(2) バス、タクシーを高架化することについて

図 2-2 バスを高架とする場合のレイアウト検討図

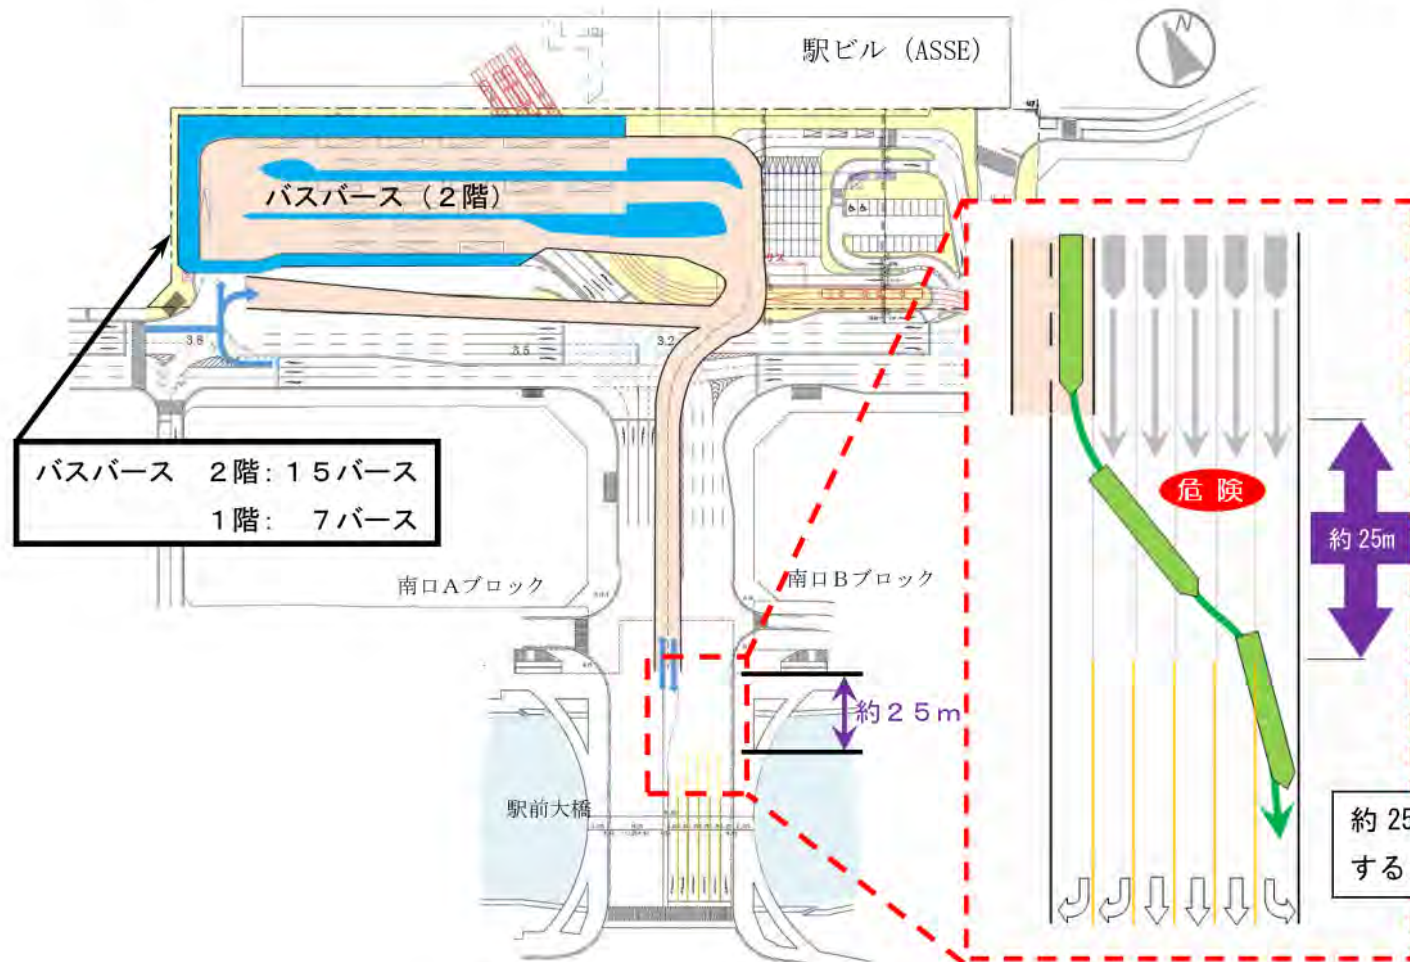
- ・ 現行ルート案でバスやタクシーの立体化を検討すべきである。
- ・ 高架化すれば駅前広場にスペースが生まれる。こうした案は、なぜ採用できないのか。

<バスを高架とする場合>

バスバスは1階と2階に分けて必要規模(22バス)を確保できますが、施設が分散するため、利用者にとって乗降場所がわかりにくい配置となるなどの課題があります。バスは、駅前大橋北詰からバスバス2階部分へ進入・退出することとなり、その際、進入口・退出口への車線変更が必要となることから、特に退出の際に安全に車線変更することが困難という課題があります。
